Saksframlegg

Avklaring av planinitiativ- Åtun gnr. 108 bnr. 161

Saka gjeld avklaring av planavgrensing fremja i planinitiativ for Åtun, gnr. 108 bnr. 161, før varsling om oppstart av planarbeid. Planinitiativet er utarbeidd av SE-Arkitektur AS på vegne av forslagsstillar Vestbo BBL, og gjeld etablering av bustader på nemnte areal.

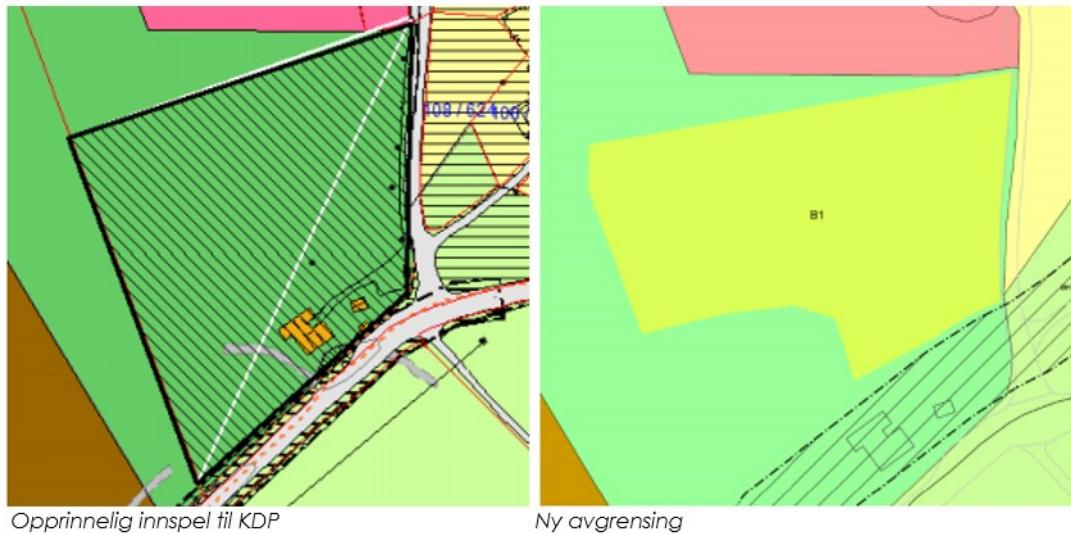
Rådmannen vurderer at av dei skisserte alternativa er det A1 som i størst grad tek i vare dei særskilte krava stilt i KDP, spesielt med tanke på omsyn til Den Trondhjemske postveg og bevaring av kollen som eit viktig landskapselement. Busetnaden vert ikkje synleg frå fylkesvegen og den omtala spissen ned mot vegen vert liggande i bero- noko vi vurderer er positivt i høve nærføring til postvegen. Toppen av kollen vert liggande urørt og fungerer som ein buffer mellom tiltaket og hovudvegen.

Videre ser alternativ A1 ut til å gi eit meir samla og kompakt bustadtiltak, mindre terrenngnagrep og færre harde flater. Alternativet heldt seg også innafor formålsgrensa sett i kommunedelplan.

A2 speilvender formålsgrensa i KDP og spissen ned mot postvegen kjem i dette forslaget på vestsida av kollen. Området i seg sjølv vert ikkje større, men om lag 1,2 daa er i strid med formålsgrensa i KDP.

I dette alternativet går ein tyngre inn i terrenget og kollen, som igjen fører til større inngrep i landskapet som ligg som ei ramme for postvegen. I A2 vil også den nye busetnaden vere synleg frå postvegen. Kollen, vurdert som eit viktig landskapselement, vert gøymt bak det vestre leilegheitsbygget som her vil tangere høgdedraget.

Alternativet endrar i større grad topografien i området og forriger opplevinga av kulturminnet og friluftslivkvalitetane ved arealet. I forhold til alternativ A1 tek ein mindre omsyn til kollen og plassering av bygget vil føre til høge skjeringar ved kollens toppunkt. Vegsystemet inn til feltet vert også lengre og meir omfattande.

På bakgrunn av dette rår rådmannen til at alternativ A2 i planinitiativet for Åtun gnr. 108 bnr. 161 vert avvist.

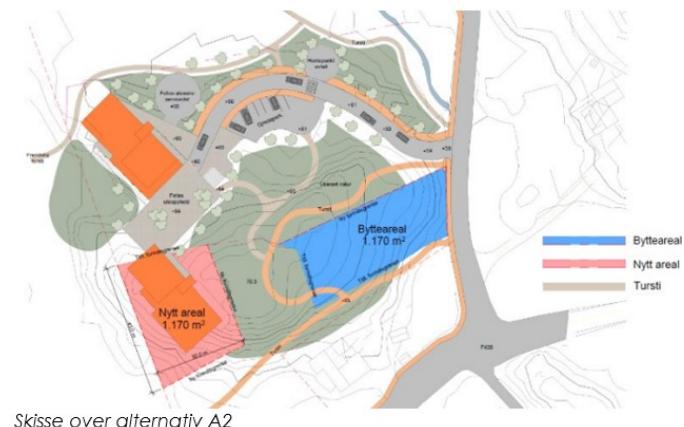
B1 var eit av områda det var knytt motsegn til i 2019, frå den gong Fylkesmannen i Vestland og Hordaland fylkeskommune, då området vart spelt inn ved rullering av KDP for Lindås. Bakgrunn for motsegna var at bustadformålet vart tatt inn i eit område avsett til grønstruktur i gjeldande plan og områdets nærleik til kulturminnet Den Trondhjemiske postvei som er statleg listeført og av nasjonal verdi.

I dialogmøte med motsegnsmynne 2. oktober 2019 vart det lagt fram forslag til ny avgrensing for B1, sjå under.

Arealet avsett til bustad vart innskrenka frå 13,5 daa til 8,1daa i møte. I møte vart det også spelt inn frå fylkeskommunen at ein burde vurdere ytterlegare reduksjon av B1 ved å ta vekk «spissen» ned mot den Trondhjemske postveg. Kommunen valde å behalde denne delen og avvente vidare detaljering og bruk av arealet til reguleringsplanprosessen.
